改善箇所説明図

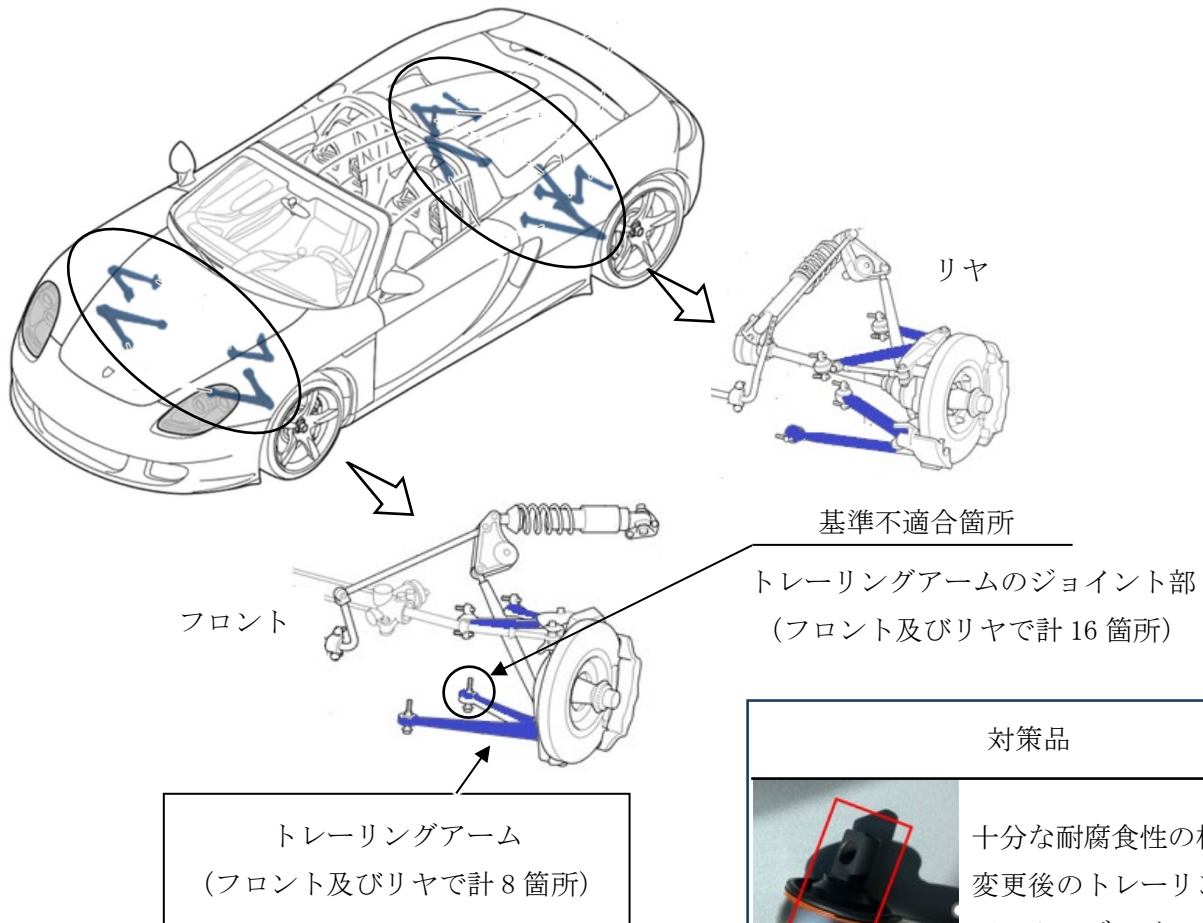
フロント及びリヤサスペンションのトレーリングアームにおいて、材料選定の際、耐食性の検討が不十分なため耐食性能が不足しており、長期間にわたり使用を続けると当該アームのジョイント部が腐食し、亀裂が生じると共に異音並びに振動が発生する。最悪の場合、当該アームが破断し、サスペンション機能が失陥することでハンドルの操作性が低下し、衝突事故等を起こすおそれがある。

注：□内は対策品に交換する部品を示す

全車両、フロント及びリヤサスペンションのトレーリングアームを対策品に交換する。
